**STL : Société de Transformation de  
Légumes**  
**RN5, 21.130 VILLERS les POTS**

**Alimentation en Eau  
Industrielle du Site  
de  
VILLERS-les-POTS**

***AVIS d'HYDROGEOLOGUE AGREE***

**l'incidence du forage  
de  
PONT**

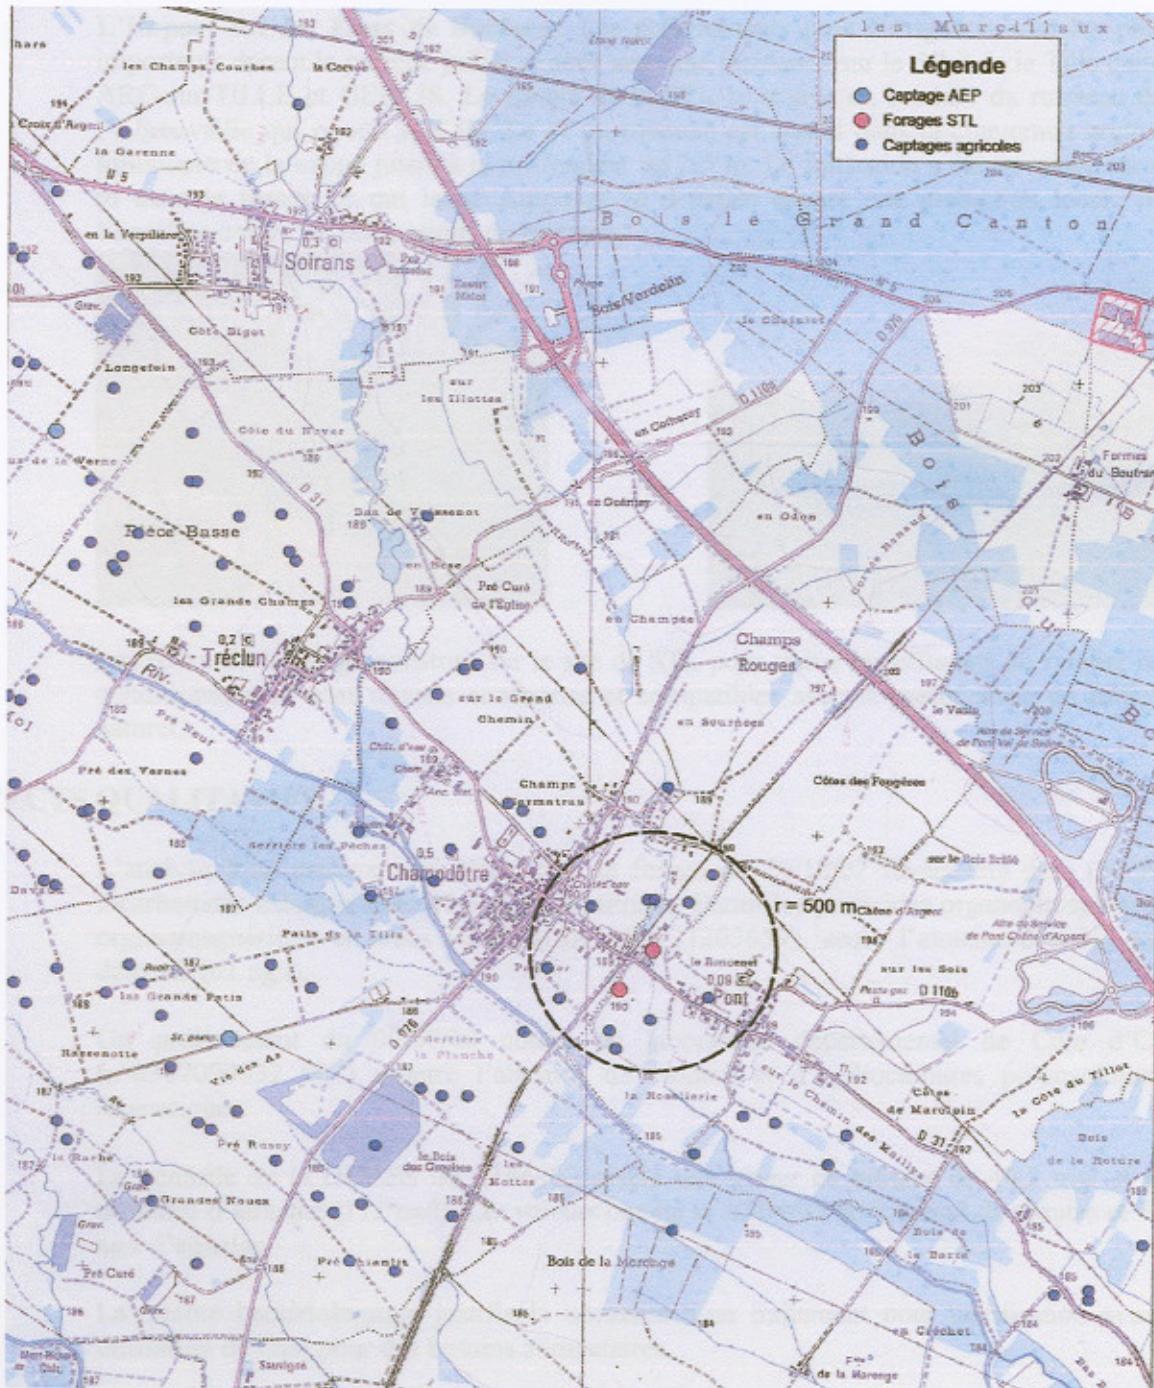
Le forage de la STL (noté forage superficiel sur l'extrait de carte) se trouve implanté en bordure du ruisseau de l'Abreuvaille au débouché d'anciens chenaux qui drainent les eaux

du coteau selon une direction localement Nord-Est/Sud-Ouest. (Le point indiqué forage projet correspond à un projet de la STL qui n'a pas été autorisé).
